1. Parametry szklenia –

czy fasady ze parametem 80cm robimy ze szkłem bezklasowym od wewnątrz?

5. F5

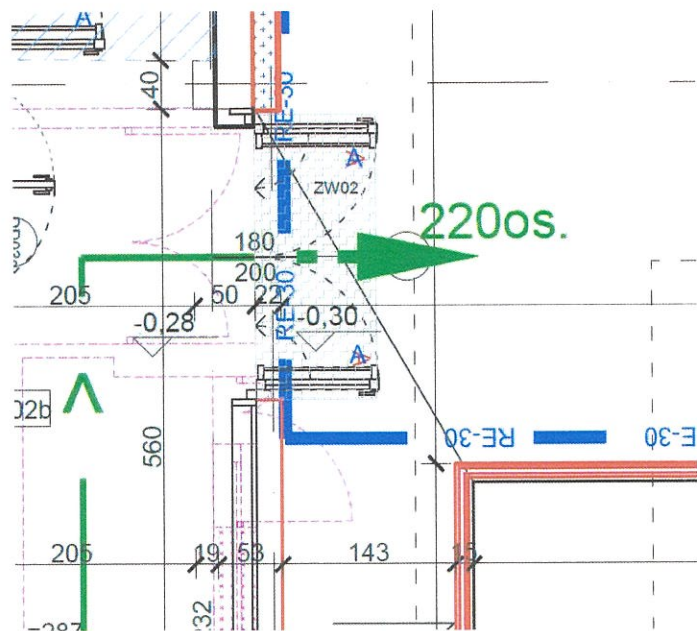
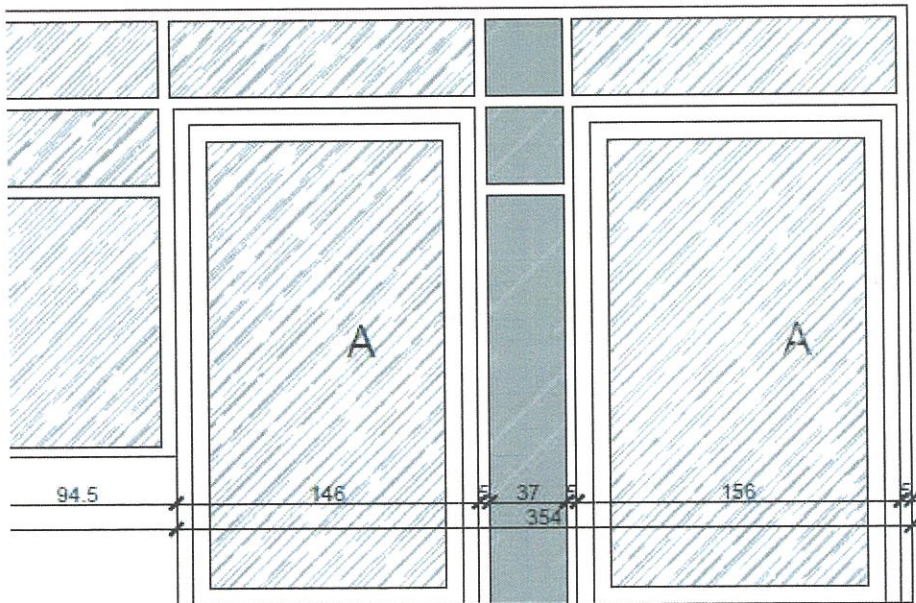
- niezgodność fasady na rzucie z zestawieniem, drzwi dwuskrzydłowe na rzucie i dwoje drzwi jednoskrzydłowych na zestawieniu, ewakuacja na dwa skrzydła, czy wymagana jest dźwignia dla 220 osób?
- wg rzutu część fasady powinna być w klasie?

6. F6

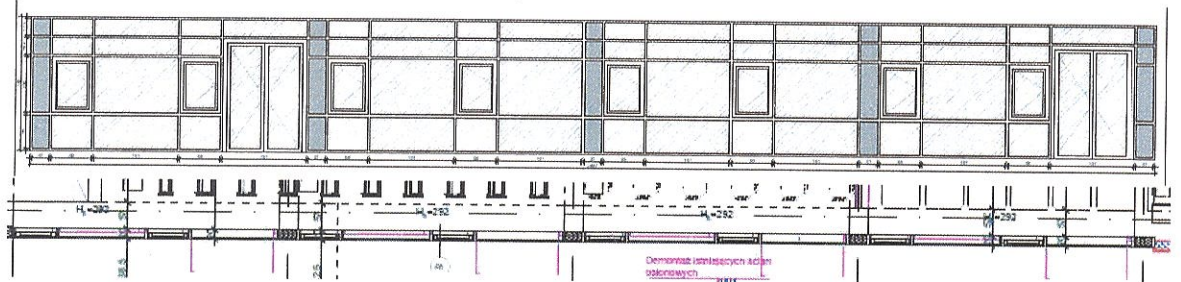
- niezgodność fasady na rzucie z zestawieniem – na zestawieniu są wrysowane 2 sztuki drzwi dwuskrzydłowych, natomiast na rzucie nie ma narysowanych takich drzwi (te które są to na pomarańczowo które są do demontażu), w opisie zestawienia też nie ma nic o drzwiach

7. F7

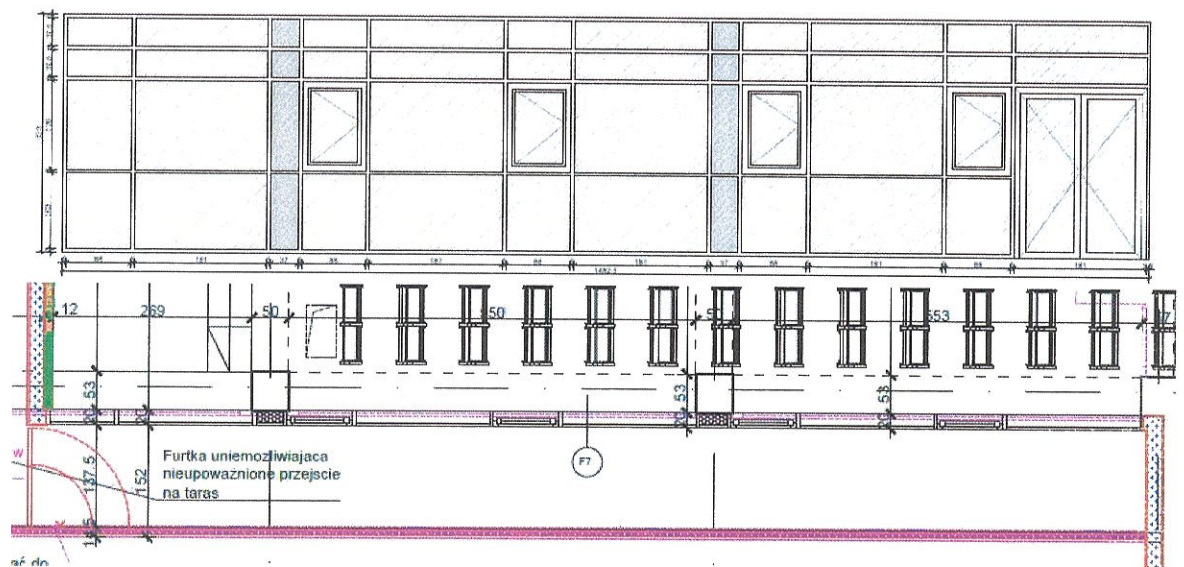
- niezgodność fasady na rzucie z zestawieniem – na zestawieniu są wrysowane 2 sztuki drzwi dwuskrzydłowych, natomiast na rzucie nie ma narysowanych takich drzwi (te które są to na pomarańczowo które są do demontażu)

- zaznaczony jest pas EI30 na części fasady – czy powinien być on uwzględniony w ofercie

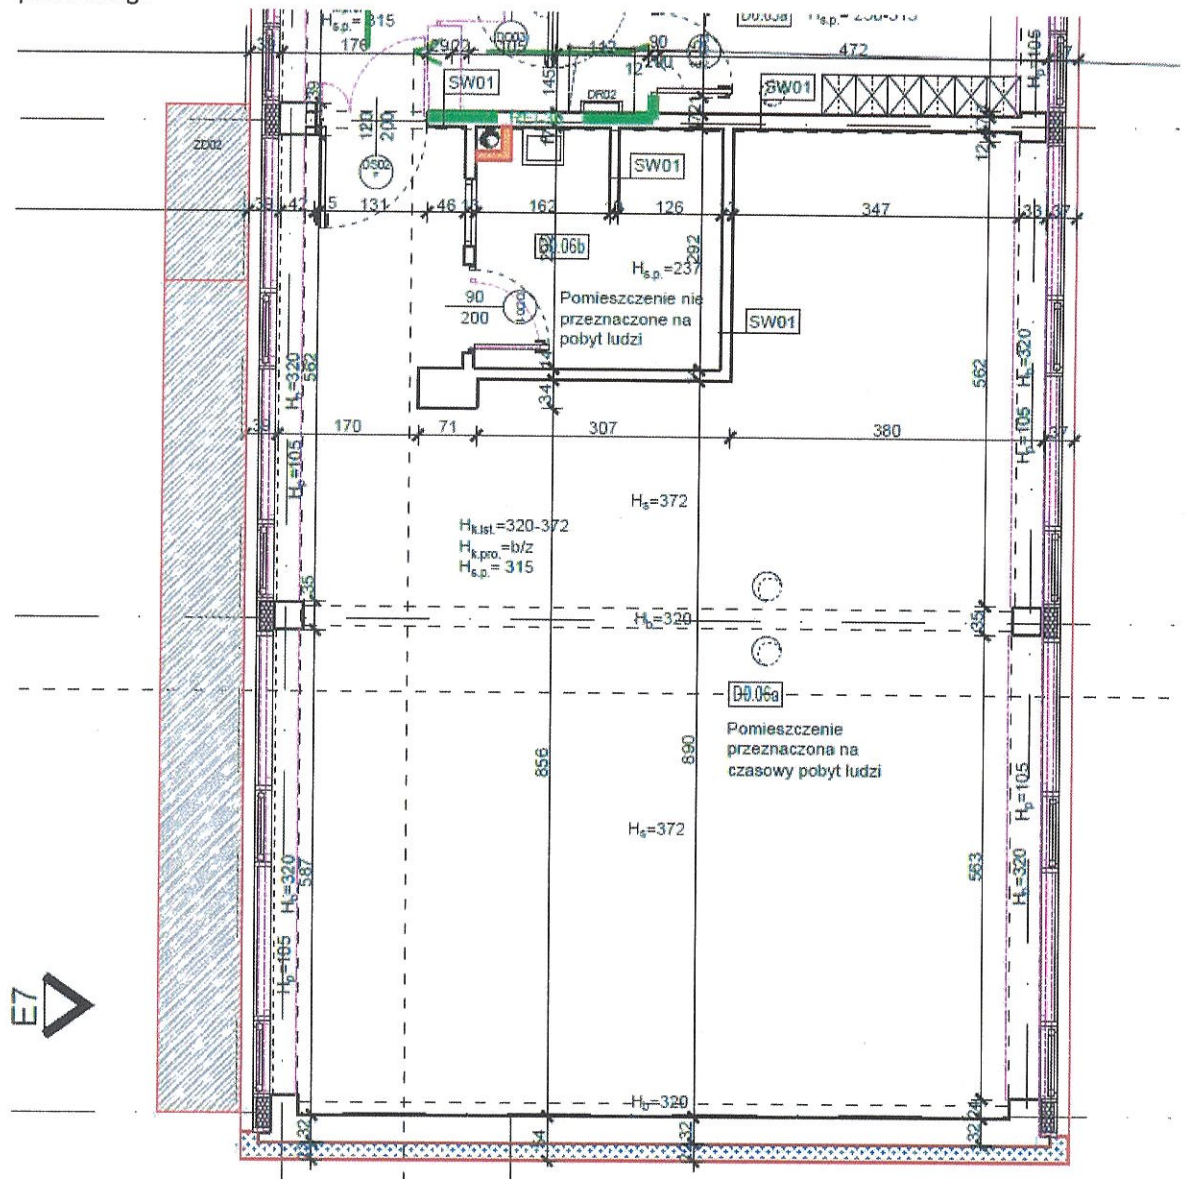
9. Zadaszenie nad częścią fasady? ZD02? Widoczne tylko na rzucie, na przekroju B-B tego nie ma pokazanego

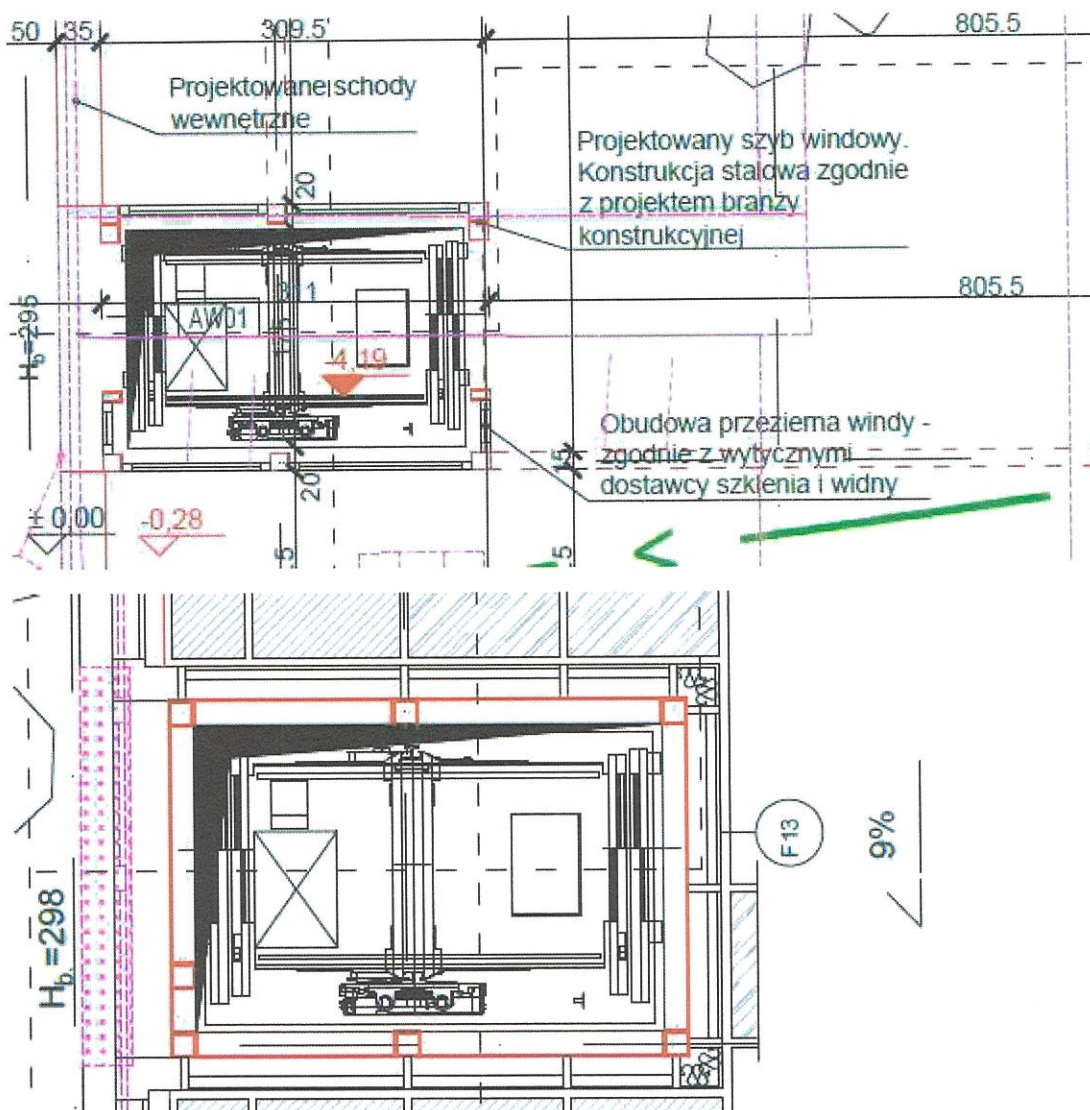
10. Obudowa windy – brak wytycznych co do obudowy windy, wg rzutów powinna być obudowa na parterze oraz potem fasada F13 na piętrze – brak uwzględnionych tych pozycji w zestawieniu, czy to jest w zakresie?

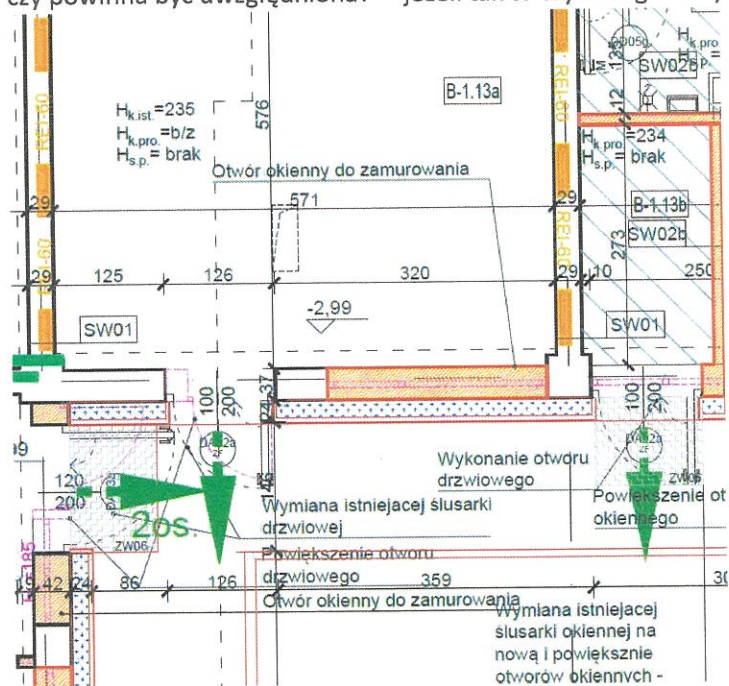
13. DA02aZF – dwiępozycje mają zaznaczoną strzałkę taką jak pokazuje architekt przy ewakuacji, czy powinna być uwzględniona? – jeżeli tak to czy dźwignia czy klamka

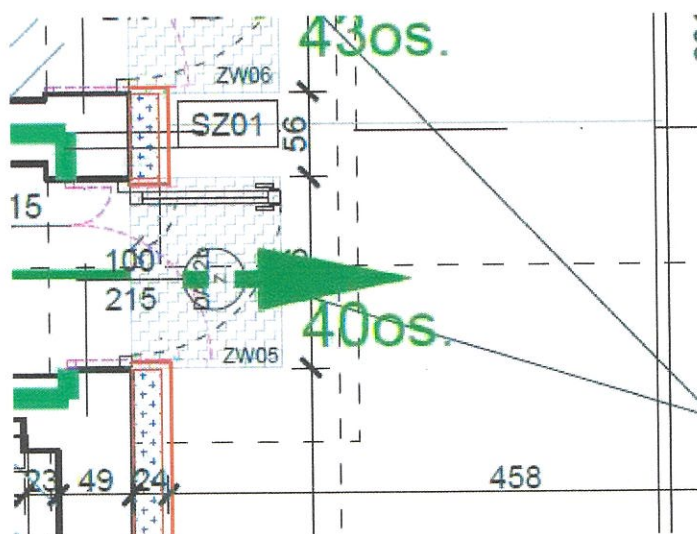
14. DA02b– wg rzutu ewakuacja 40 osób czy powinna być uwzględniona– jeżeli tak to czy dźwignia czy klamka

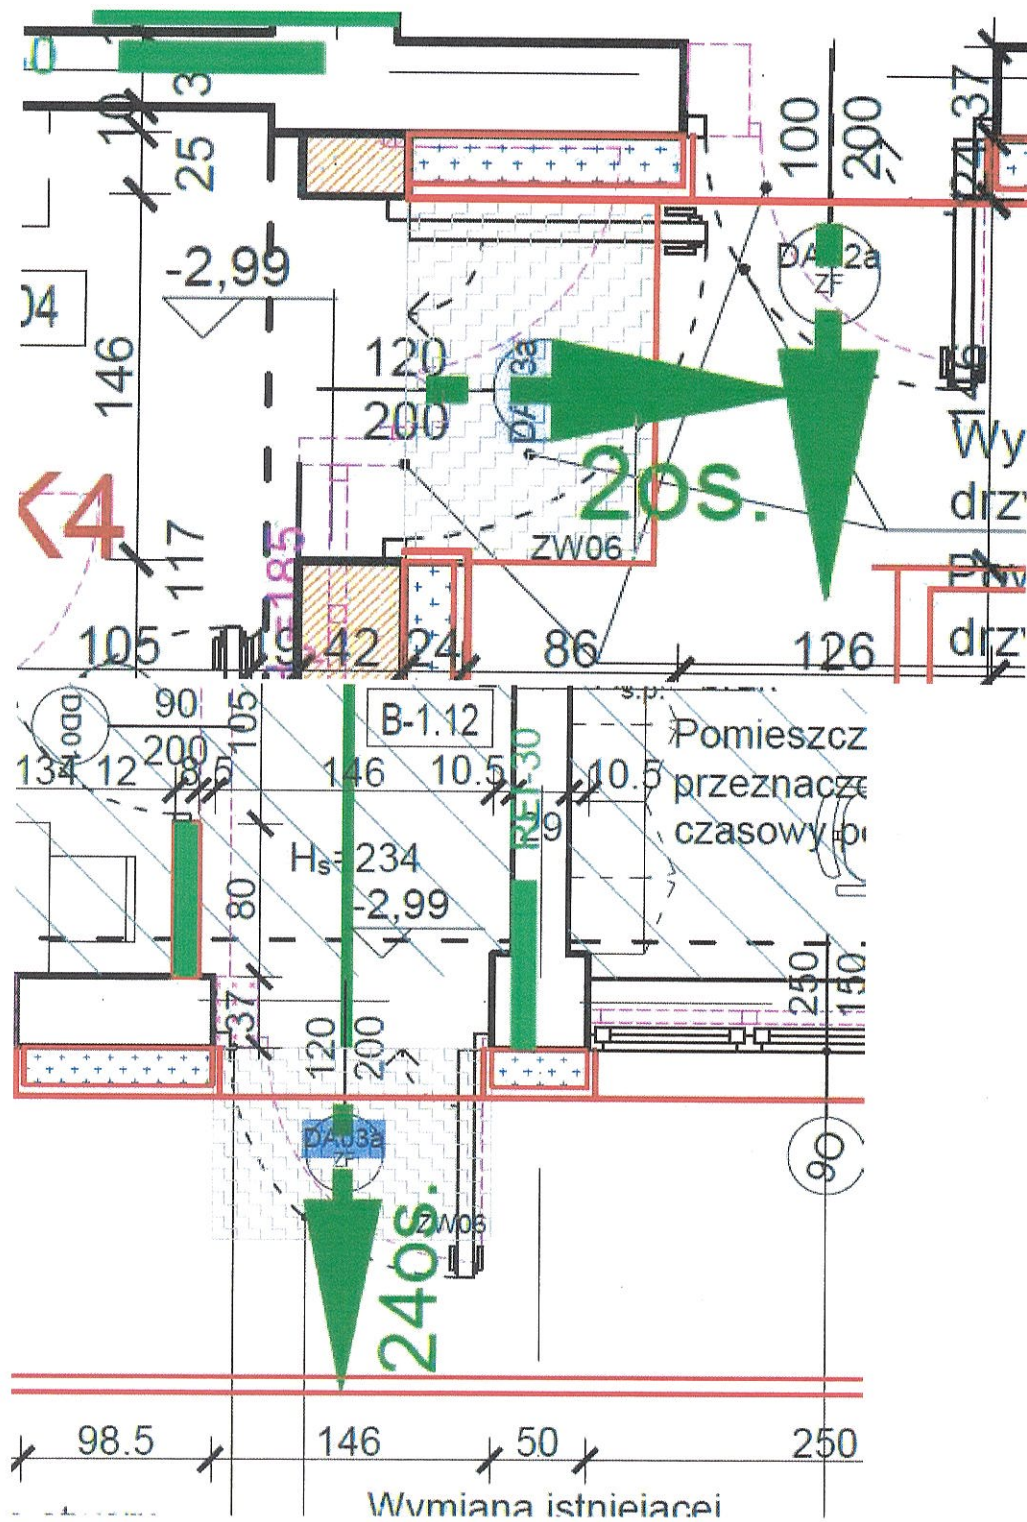
16. DA03bZF 4 pozycje mają zaznaczoną strzałkę taką jak pokazuje architekt przy ewakuacji, czy powinna być uwzględniona we wszystkich drzwiach? – jeżeli tak to czy dźwignia czy klamka

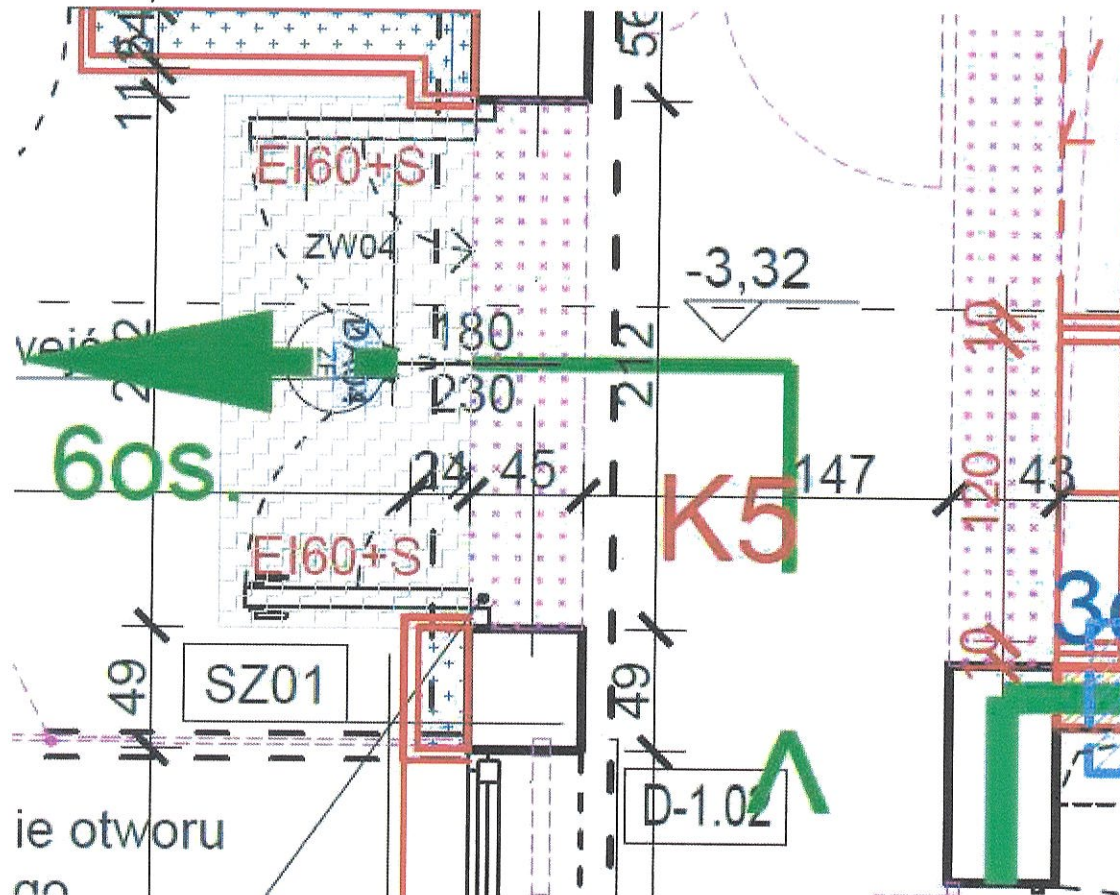
18. DA04ZF - pozycja mają zaznaczoną strzałkę taką jak pokazuje architekt przy ewakuacji, czy powinna być uwzględniona – jeżeli tak to czy dźwignia czy klamka, oraz czy na jednym czy na dwóch skrzydłach

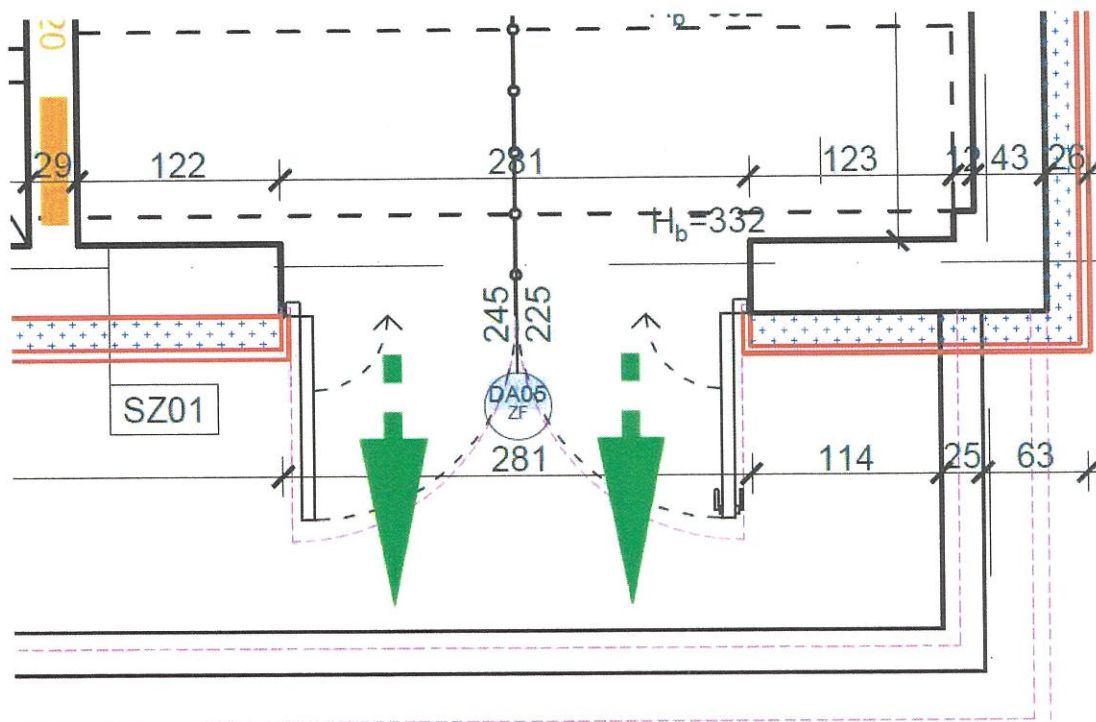
19. DA04ZF - pozycja mają zaznaczoną strzałkę taką jak pokazuje architekt przy ewakuacji, czy powinna być uwzględniona – jeżeli tak to czy dźwignia czy klamka, oraz czy na jednym czy na dwóch skrzydłach – tutaj wprost wrysował architekt dwie strzałki jakby miała być ewakuacja przez oba skrzydła.
